Einsprache

Verfahren zur Genehmigung einer Änderung des Betriebsreglements (Betriebsreglementsänderung 2014/2017 [BR 2014/2017])

c. Neues Bisenkonzept mit Start Piste 16 geradeaus

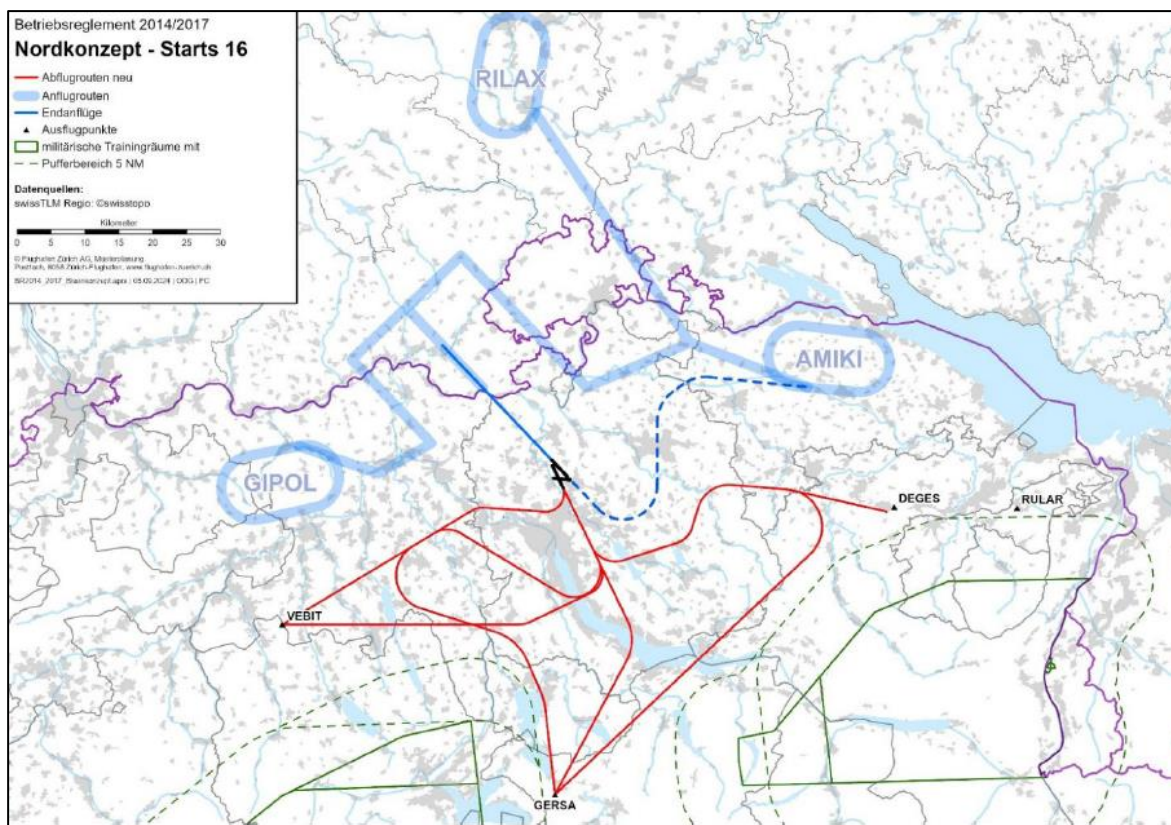
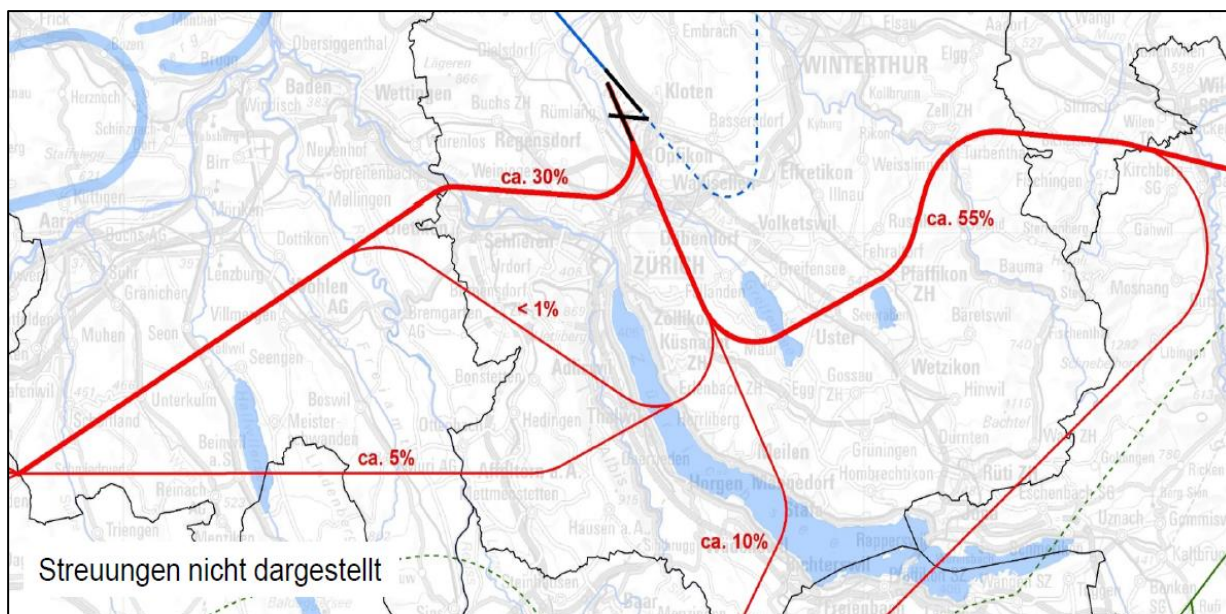
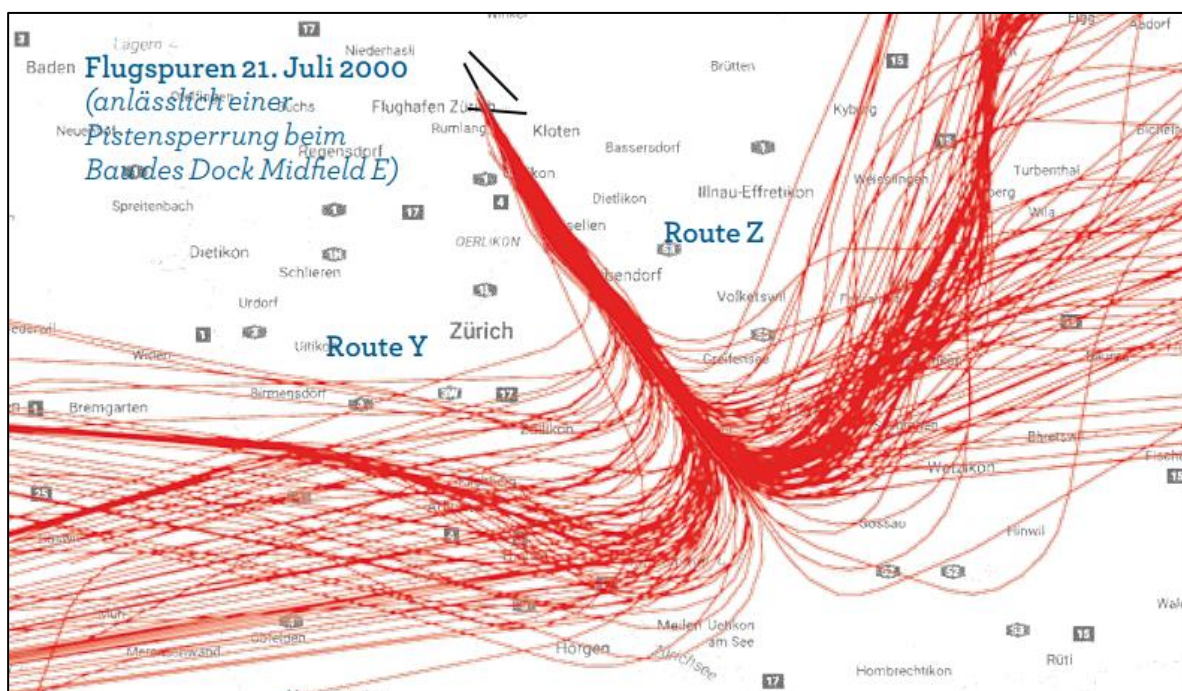
- 57 Das aktuelle Bisenkonzept wird bei östlichen Winden («Bise») betrieben, wenn im Nordkonzept aufgrund des Rückenwinds keine Starts auf der Hauptstartpiste 28 möglich sind. So starten heute die Flugzeuge auf Piste 10, während für die schweren Langstreckenflugzeuge weiterhin die Piste 16 zur Verfügung steht, und landen wie im Nordkonzept auf Piste 14 (vgl. Gesuch Betriebsreglementsänderung 2014/2017 [BR 2014/2017], S. 20 ff. sowie Gesuchsbeilage 3):

- 58 Mit dem neuen Bisenkonzept mit Südstarts geradeaus und Rechtskurve sollen gemäss der Gesuchstellerin sämtliche Konfliktpunkte beseitigt werden. Der Wechsel auf das Bisenkonzept erfolge weiterhin nur, wenn die Piste 28 aus meteorologischen Gründen nicht zur Verfügung stehe. Basis würden die Vorgaben der ICAO betreffend Rücken- und Seitenwind bilden. Im Nachweis der Lärmbelastung, welcher die Flughafen Zürich AG jährlich zuhanden des BAZL zu erstellen habe, sei vorgesehen, dass die Anzahl Südstarts auszuweisen sei (vgl. Gesuch Betriebsreglementsänderung 2014/2017 [BR 2014/2017], S. 20 ff. sowie Gesuchsbeilage 3):

- 59 Die Gesuchstellerin geht davon aus, dass rund 30% der Starts nach dem Start nach Westen abdrehen. Diese Route stehe aus Lärmschutzgründen für Kurz- und Mittelstreckenflugzeuge zur Verfügung. Die rund 5% der Abflüge von schweren Langstreckenflugzeugen mit westlichen Destinationen drehen weiter südlich nach Westen ab. Rund 55% der Starts betreffen Abflüge mit östlichen Destinationen, welche geradeaus fliegen und später nach Osten abdrehen. Schliesslich verbleiben 10% der Starts auf der Route direkt gegen Süden. Diese prozentuale Aufteilung der Flugbewegungen – unter Berücksichtigung einer allfälligen Streuung und somit Abweichungen von den nominalen Flugrouten – liege auch dem UVB zu Grunde (vgl. Gesuch Betriebsreglementsänderung 2014/2017 [BR 2014/2017], S. 20 ff. sowie Gesuchsbeilage 3):

- 60 Die geplanten Südstarts geradeaus sind unzulässig. Südstarts geradeaus sind mit Blick auf die **Drittpartei-Risiken**, aber auch bezüglich **Lärmbelastungen** nicht vertretbar. Es gibt keine Flugroute, die mehr Menschen einem Absturzrisiko und dem maximal möglichen Fluglärm aussetzt als An- und Abflüge über dem dichtbesiedelten Süden. Im Einzelnen:
- 61 Südstarts geradeaus wurden im Jahr 2000 während dreier Monate geflogen. Es bestehen mithin gewisse Erfahrungen. Insbesondere in Dübendorf und Schwamendingen erwiesen sich die Auswirkungen als unzumutbar. Durch den **Lärm** wurde beispielsweise der Unterricht in den Schulen wie auch andere konzentrationsintensive Tätigkeiten erheblich erschwert:

- 62 Auch die **Sicherheit** wird mit den Südabflügen massiv verringert. Südabflüge geradeaus mögen zwar kreuzungsfrei geflogen werden können, sicherer sind sie jedoch in keiner Weise; denn der Süden des Flughafens ist eines der dichtest besiedelten Gebiete der Schweiz. Das Schadensausmass bei einem Absturz wäre im Süden wegen der deutlich höheren Bevölkerungsdichte massiv höher, und zwar nicht nur für die Passagiere, sondern auch für die Menschen am Boden.

- 64 Bei den geplanten Südstarts geradeaus geht es auch nicht darum, Lasten von anderen Regionen zu verlagern. Der Südstart geradeaus dient einzig der **Kapazitätssteigerung** am Flughafen Zürich. Südstarts sind daher als kapazitätserhöhende Massnahme abzulehnen, zumal eine Kapazitätserhöhung weder im öffentlichen Interesse liegt noch erforderlich ist.

- 66 Die Südstarts geradeaus sind für den Süden des Flughafens schlicht ein **Worst-case Szenario**. Die Menschen in Oerlikon, Schwamendingen, Gockhausen, im Zollikerberg, in Zumikon, aber auch die Region um Uster würden mit Südstarts geradeaus wesentlich stärker belastet werden.

- 70 Die Abflugroute ist in dieser Form nicht genehmigungsfähig, zwingend zu überarbeiten und es sind dabei auch Alternativen zu prüfen.
- 71 Dabei ist insbesondere auch ein unabhängiges Gutachten über die lärm- und sicherheitstechnischen Auswirkungen der neuen Abflugroute auf die darunterliegenden Gemeinden anzuordnen. Ferner sind die bisherigen Grundlagen zu den erstellten Gutachten vollumfänglich offenzulegen.
